Acero al carbono SAE 1010/ 1020		7730024 442550	27030105350	
ITEM	DESCRIPCION	CANT.	MATERIAL:	R/F	NUM	
Fecha:	19-9-2007			LINEA GRAL. ROCA UGOFE S.A.	N° PLANO 270301DTMR0074	
DIBUJO	C. Valdes				UTILIZ. Aparato de choque Coches remolcados Materfer	
REVISO	Ing. E. Fragata				Disco para resorte	OFICINA TECNICA A4 MATERIAL RODANTE
APROBO	G. Guaglianone					
EMISION	Escala S/Esc.	TITULO				
a	b					
c	d	Trocha 1676				
e	f

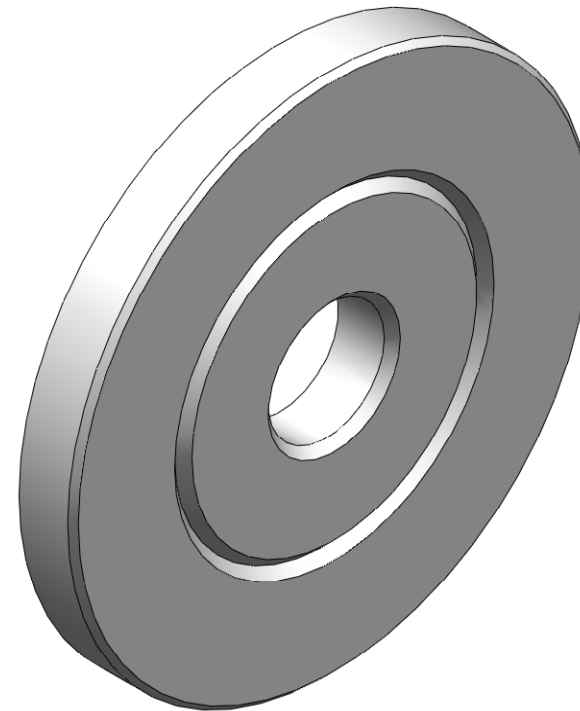
Em. b: Se modificó ϕ 197,5 por ϕ 195,2 . Se normalizó el material.
09-02-2011.
